### CONSELL INSULAR DE MALLORCA

*Acord d'aprovació definitiva relativa a la Modificació puntual de les Normes Subsidiàries de Sencelles per a la incorporació d'un Sistema General en sòl rústic, d'equipament comunitari destinat a cementiri a Biniali*

La Comissió Insular d'Ordenació del Territori i Urbanisme, en sessió de dia 24 de juliol de 2024, ha pres l'acord següent:

## FITXA DEL SISTEMA GENERAL EN SÒL RÚSTIC

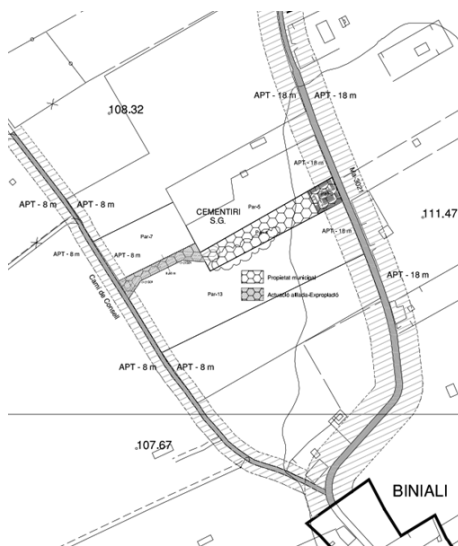
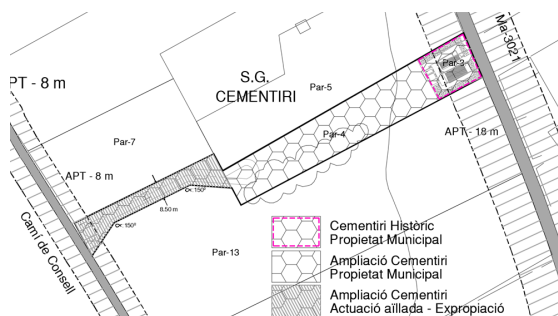
1. En referència a la deficiència 4 de l'acord de la CIOTU de 26 de març de 2021, es modifica la fitxa de SG-Cementeri de Biniali d'acord amb les prescripcions següents:

2. En referència a la deficiència 5 de l'acord de la CIOTU de 26 de març de 2021, es modifica la fitxa de SG-Cementeri de Biniali d'acord amb les prescripcions següents:

- Queda modificat l'apartat de "ordenació urbanística". Allà on diu "*zona Agrícola-ramadera i sòl rústic general SRG i Àrea de Protecció Territorial APT*" ha de dir "*Sistema General Cementeri (SG-Cementeri)*."
- Queda modificat l'apartat de "normes urbanístiques". A la casella classificació, on diu "*SG-Cementeri*", ha de dir "*sòl rústic*."
- S'afegeix a l'apartat de "normes urbanístiques" una nova casella de qualificació *SG - Cementiri (Sistema General de Serveis d'Infraestructures art. 135 NS)*.

- Queda modificada l'alçada màx/total del cementiri ampliat. Allà on diu "*3,75m/5,00m, corresponents a PB*" ha de dir "*3,75m, corresponents a PB*".
- Queda modificat l'apartat d'usos permesos. Allà on diu "*Complementàriament als anteriors es permetrà l'aparcament de vehicles i àrees verdes annexes*" ha de dir "*Complementàriament als anteriors es permetrà l'ús de xarxa viària, aparcament de vehicles i àrees verdes annexes*".

**FITXA DE L'ACTUACIÓ AÏLLADA**

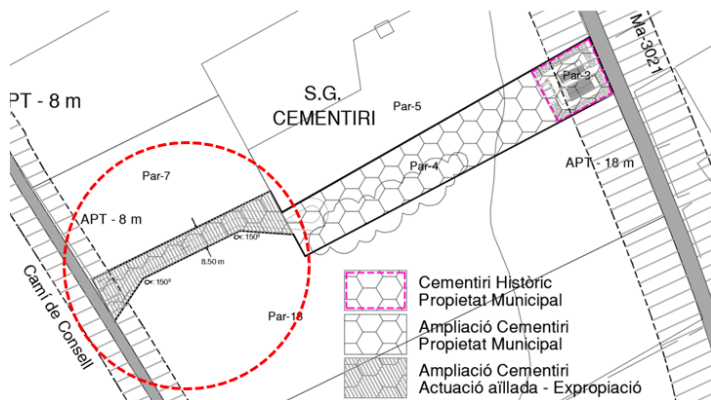
3. La fitxa AA-01 es modifica d'acord amb les prescripcions següents:

- Queda modificat l'apartat "objectiu" i allà on diu "*Creació d'un accés a l'aparcament del Cementeri de Sencelles*" ha de dir "*Creació de l'accés del SG-Cementeri de Biniali*".
- Queda modificat l'apartat de "ordenació" Allà on diu "ordenació" ha de dir "qualificació" i allà on diu "*zona Agrícola-ramadera i sòl rústic general SRG i Àrea de Protecció*" ha de dir "*Sistema General Cementeri (SG-Cementeri)*".
